**Commission économique pour l'Europe**

Groupe de travail des transports de marchandises dangereuses**116^e session**

**Propositions d'amendements aux annexes A et B de l'ADR :
construction et agrément des véhicules****Section 9.7.6 sur la protection arrière des véhicules****Communication du Gouvernement britannique****Résumé*

Figure 9.7.6.1.1

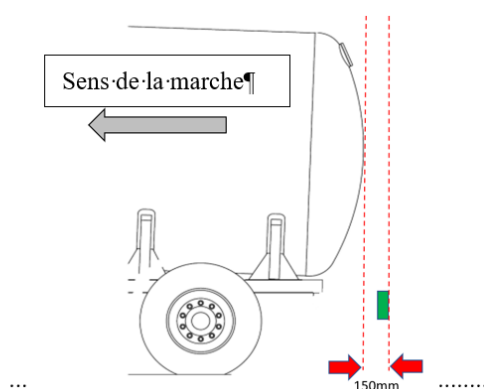
La face la plus en arrière du pare-chocs doit se trouver à au moins 150 mm de la partie la plus en arrière de la citerne (ou de ses équipements proéminents en contact avec la matière transportée). Cet espace est mesuré comme spécifié aux figures 9.7.6.1.1, 9.7.6.1.2 et 9.7.6.3.
